改善箇所説明図

基準不適合発生箇所

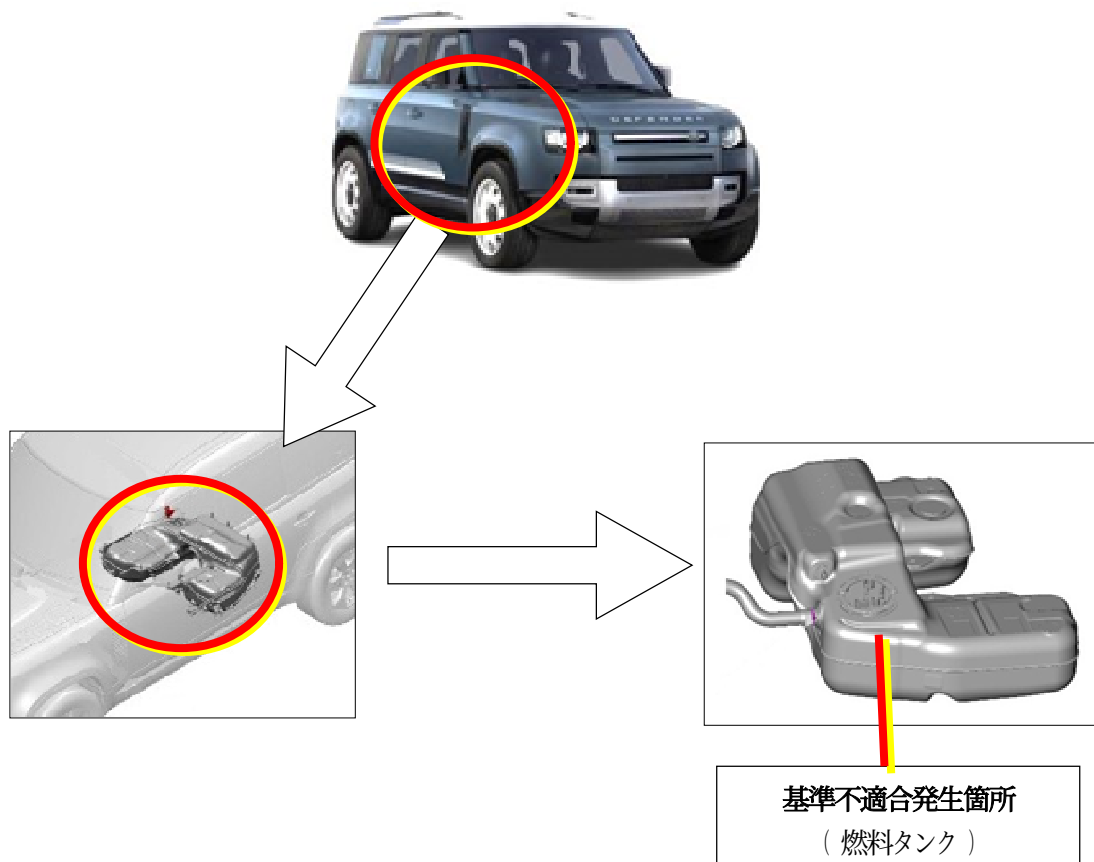
樹脂製燃料タンクにおいて、製造工程が不適切なため、部分的に厚みが設計基準値に達していないものがある。そのため、衝撃等で燃料タンクが損傷し、最悪の場合、燃料が漏れるおそれがある。

全車両、燃料タンクを良品に交換する。

識別：左側タンク下部中心部に黄色ペイントを塗布する。
